Rapporto della Commissione del Piano Regolatore al MM n.28 concernente l'adozione di una variante al Piano Regolatore Particolareggiato del Centro Storico, relativa all'insediamento della sede del Museo cantonale di storia naturale.

Locarno, 9 settembre 2022

## **MUSEO CANTONALE DI STORIA NATURALE UN OCCHIO SULLA NATURA, NEL CUORE DI LOCARNO**

**MM n. 28 Variante al PRP.CS "Museo cantonale di storia naturale"**  
**Richieste della Commissione del Piano Regolatore**

**Scheda grafica del Comparto chiesa e convento di Santa Caterina**  
**Mappale n 227 RFD Locarno**  
 (art 58b cpv. 3 NAPR.CS)

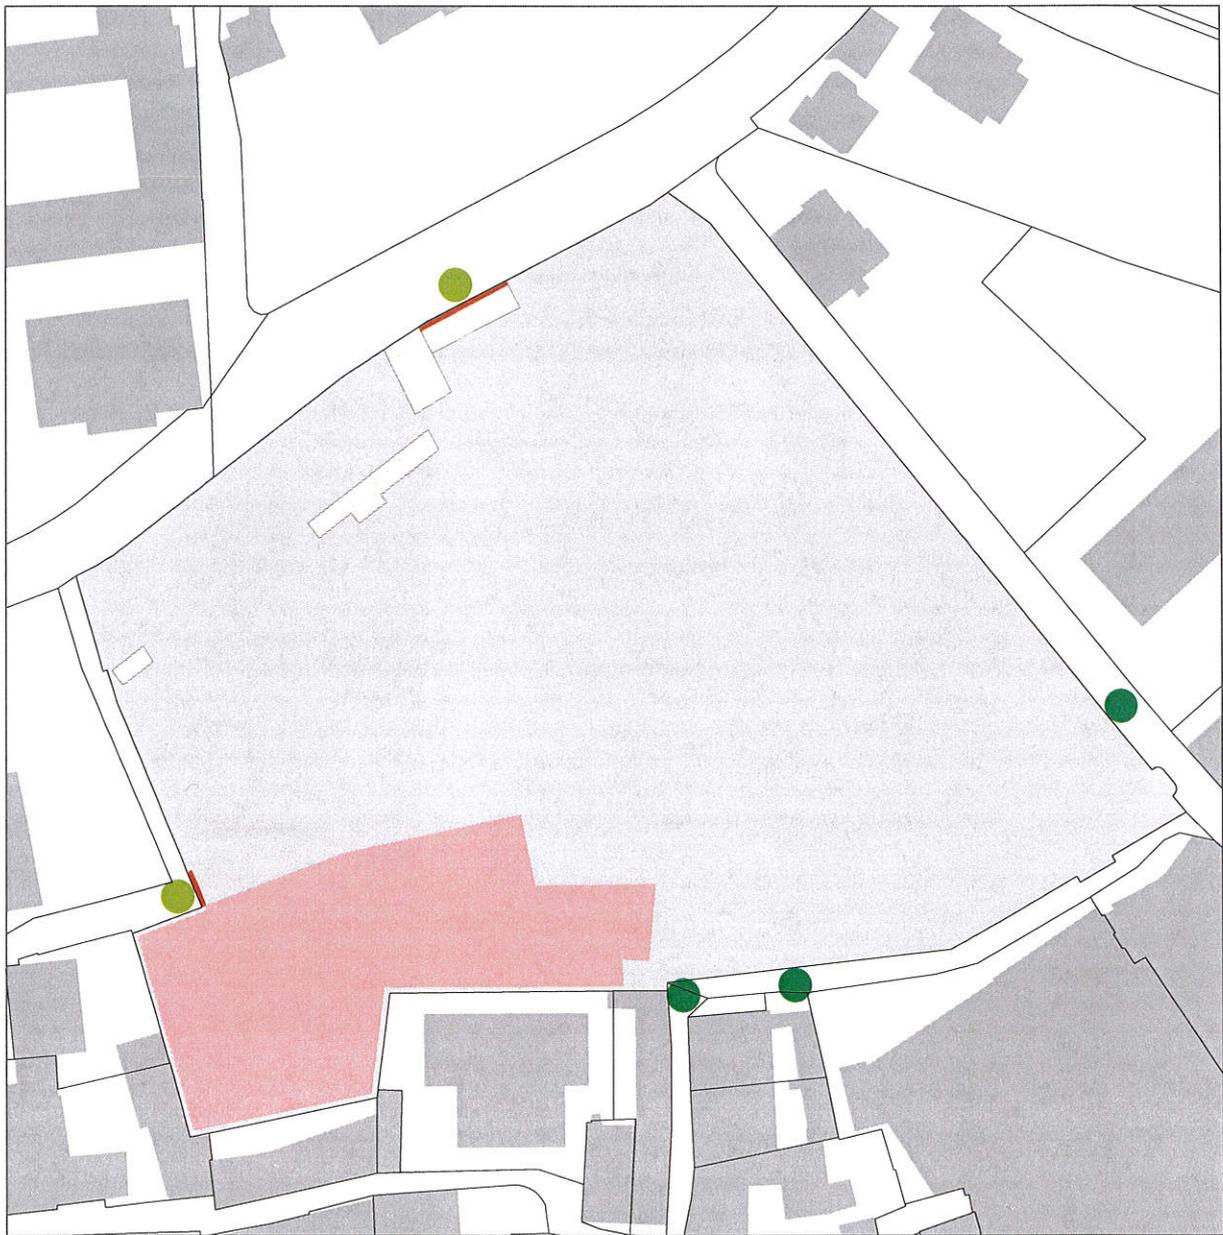
Conscia che questo tema sia di primaria importanza, la CPR intende proporre un emendamento che chiarisca senza margini d'interpretazione l'altezza massima consentita (v. punto 5).

Come già indicato precedentemente, la Commissione ha prestato particolare attenzione all'inserimento armonioso nel contesto dell'area prevista di nuova edificazione. A tal proposito si è ritenuto che la formulazione presente nella scheda grafica del presente Messaggio relativamente all'altezza massima del nuovo edificio potesse dare adito ad interpretazioni "libertine".

Su esplicita richiesta di approfondimento da parte della CPR, il Municipio ha fornito tramite lettera del 14.06.2022 una formulazione più precisa ed esaustiva, in particolare per quanto riguarda il riferimento da considerare per la determinazione dell'altezza massima della nuova costruzione. Di conseguenza la Commissione propone la modifica della scheda grafica (allegato 3 dell'art. 58b cpv. 3 NAPRP-CS) con l'inserimento di questa formulazione.

*"L'altezza massima della nuova costruzione, intesa al colmo di un tetto a falde o alla gronda di un tetto piano, non deve superare il colmo dell'edificio esistente più a sud, in corrispondenza dell'entrata posta in cima a via delle Pannelle".*
